Kompletterande samråd december 2016 gällande järnvägsplan och miljöprövning

Utökad depåkapacitet Högdalen

Dokumentid: 5320-M52-22-00002

Utgivningsdatum: 2016-11-29

Figur 4. Översiktsbild av nytt läge för placering av arbets-/servicetunnel i riktning norrut enligt kompletterande samråd december 2016.

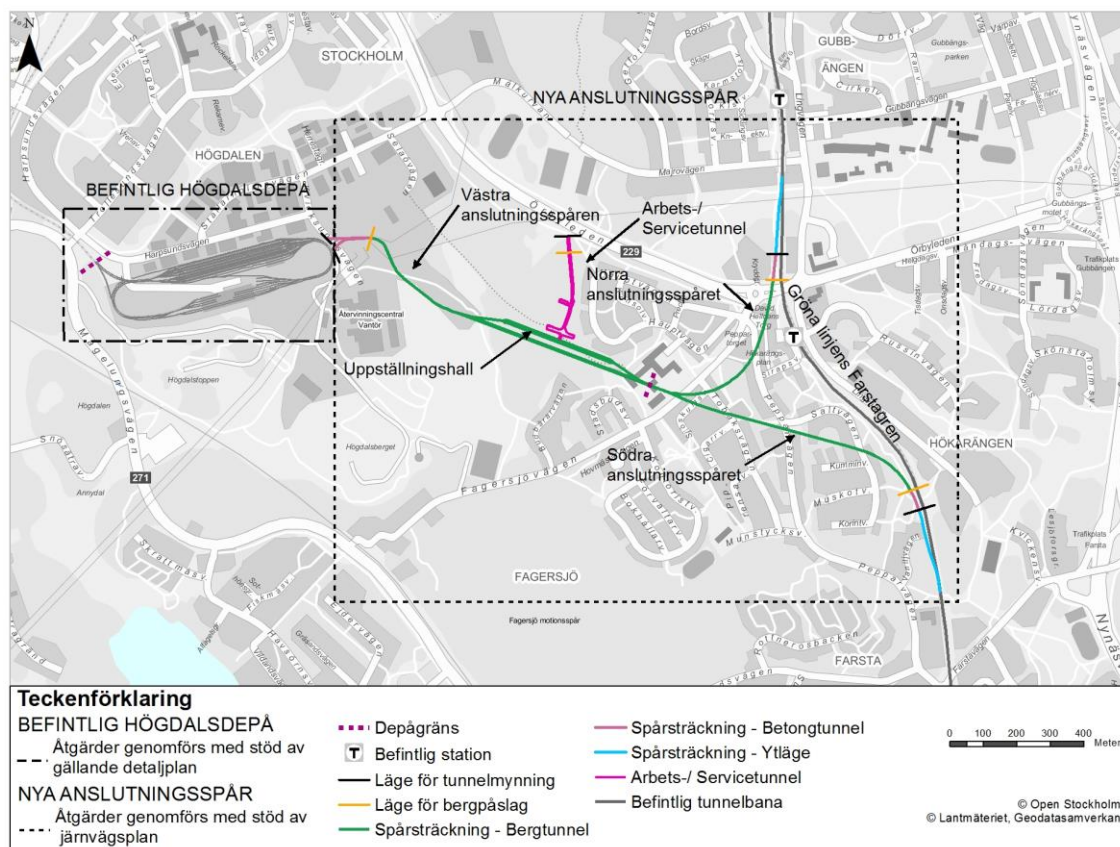
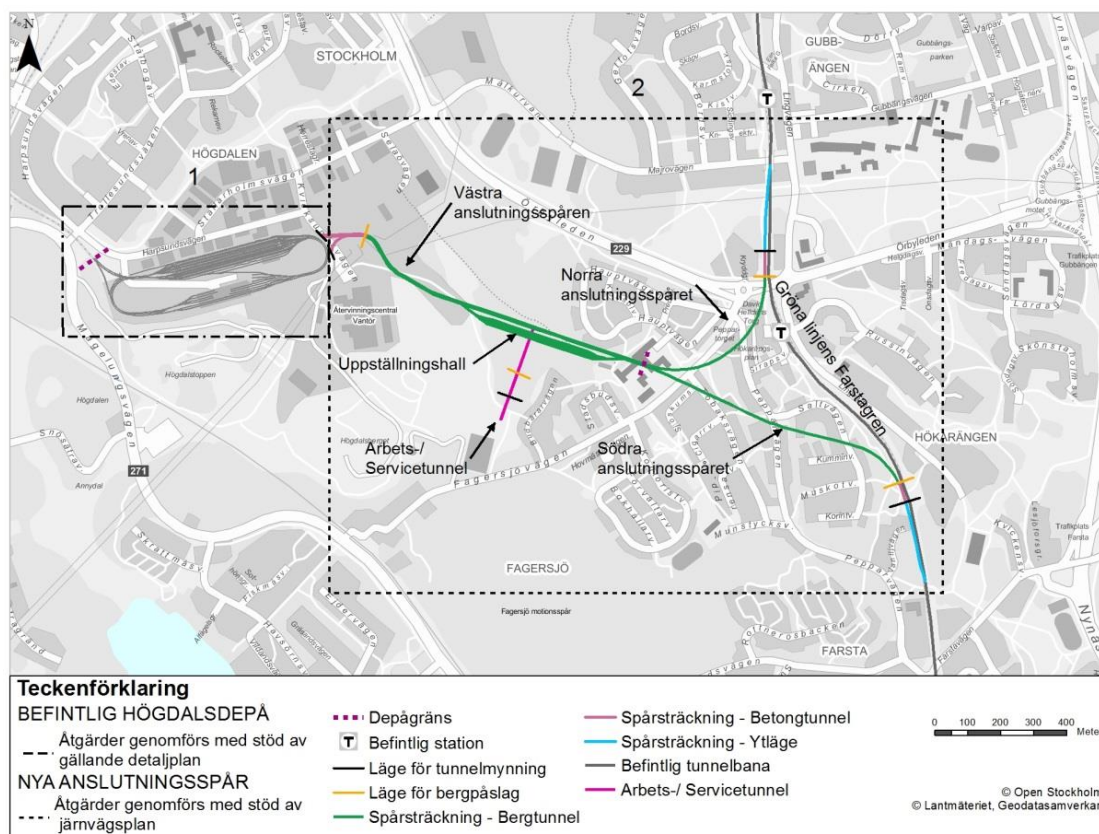
Ett nytt förslag till placering av arbets-/servicetunneln redovisas i Figur 4. Det nya förslaget innebär en placering norr om uppställningshallen under mark och i riktning norrut mot väg 229 Örbyleden. För att arbets-/servicetunneln ska kunna ansluta till uppställningshallen under mark måste den byta plats med spårtunneln för de västra anslutningsspåren, det vill säga uppställningshallen under mark placeras på den norra sidan om anslutningsspåren. Se skillnaden mellan förslagen i Figur 4 och Figur 5.

Figur 5. Översiktsbild av tidigare läge för placering av arbets-/servicetunnel i riktning söderut enligt samrådshandling augusti 2016. Det tidigare läget av arbets-/servicetunnel är inte längre aktuellt.

Figur 11. Förskjutning av spårlinjerna mot sydost. Grön linje motsvarar den nu föreslagna linjen och svart-streckad motsvarar den tidigare sträckningen.

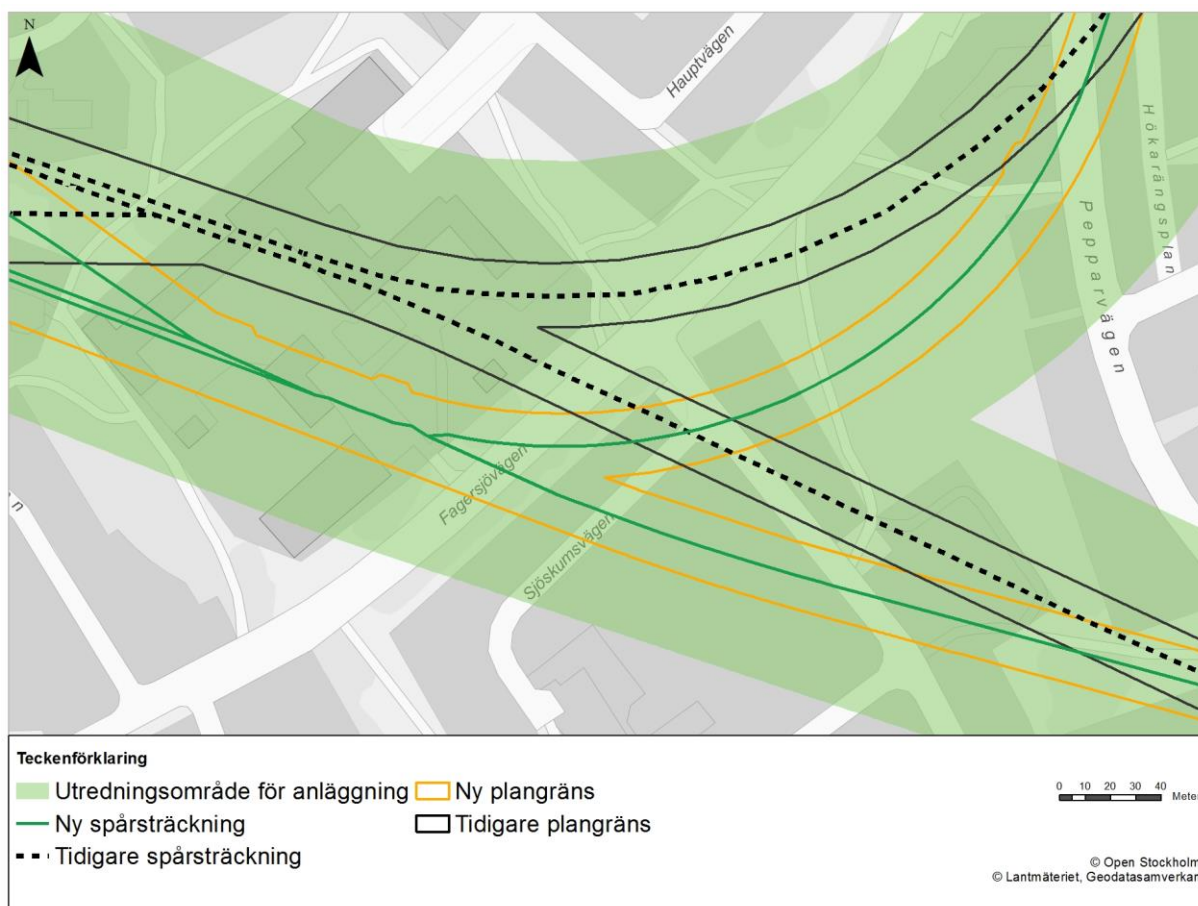
På grund av den ändrade lokaliseringen av arbets-/servicetunnel samt nya lägen för uppställningshall under mark och västra anslutningsspåren, så förskjuts spårlinjerna åt sydost i förhållande till det tidigare läget, se Figur 11.

Det innebär bland annat att de nya spårlinjerna korsar under kvarteret Bänken 4, Hökarängsskolan i ett annat läge jämfört med det tidigare förslaget. Med den nya spårsträckningen korsar spårlinjen den södra delen av fastigheterna i stället för den norra delen. Tabell 1 nedan beskriver vilka förändringar som sker till följd av förändrat utbyggnadsförslag samt vilka handlingar som ändrats, utgår eller tillkommer.
